改善箇所説明図

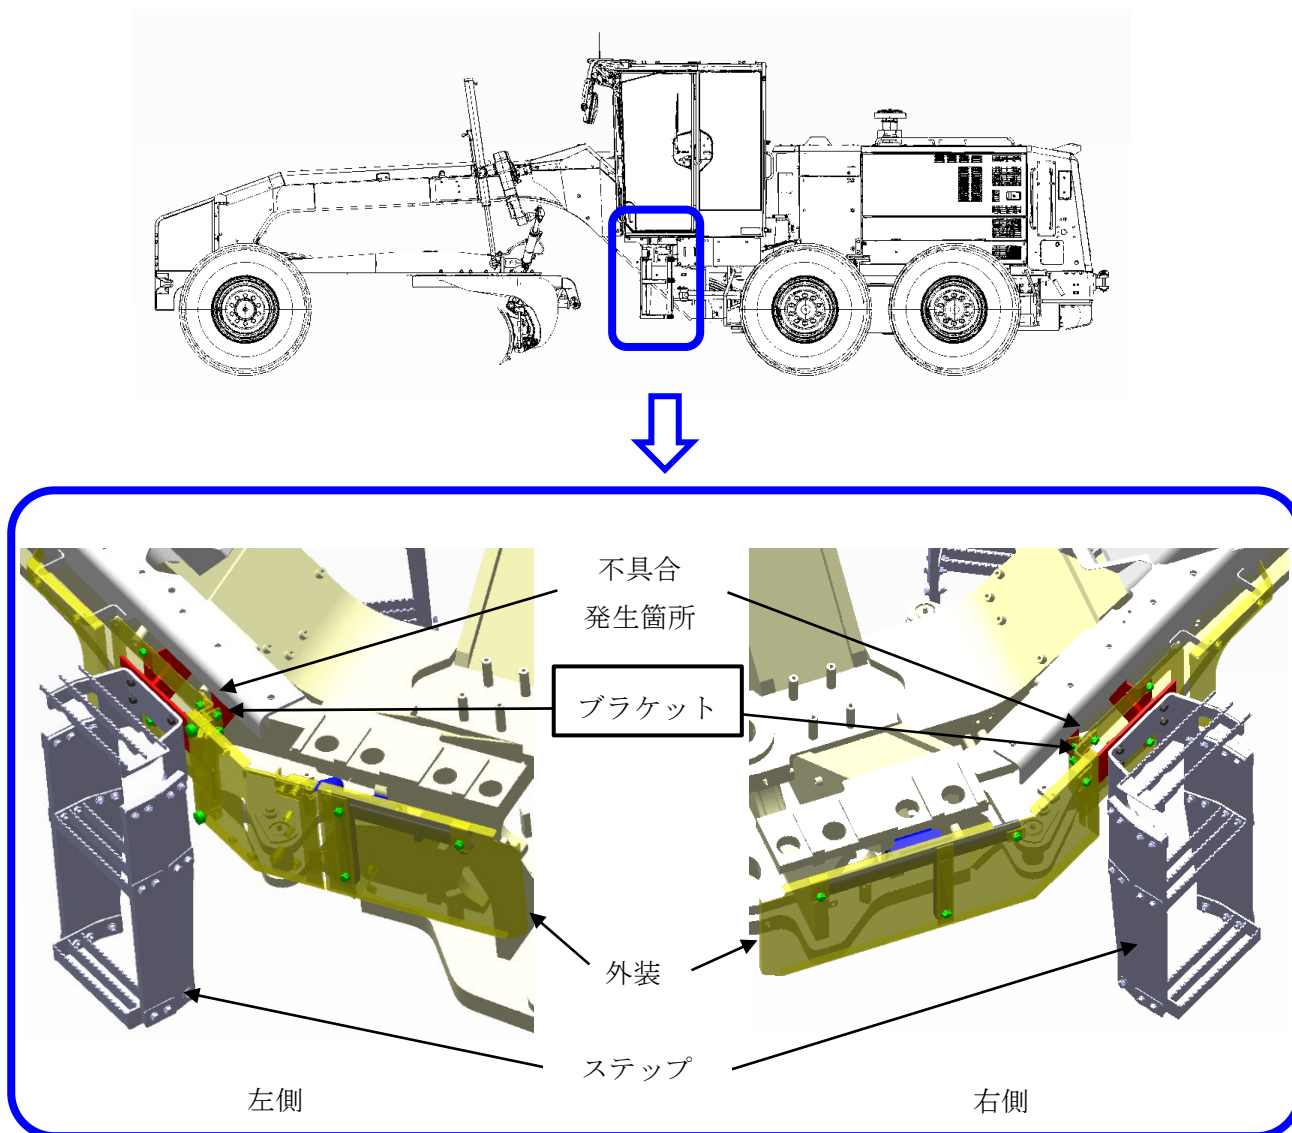
注：□ は、交換部品を示す

グレーダの昇降用ステップを車体に固定するブラケットにおいて、部品の溶接作業が不適切なため、溶け込み不足のものがある。そのため、運転時の振動等により溶接が剥がれ、外装でステップを支える状態となり、乗員の昇降に外装が耐えられなくなると、外装が変形し、乗員が転落するおそれがある。

全車両、ブラケットを良品に交換する。

良品のブラケットに白マジックで識別用のマーキングを実施する。

識別マーキング位置
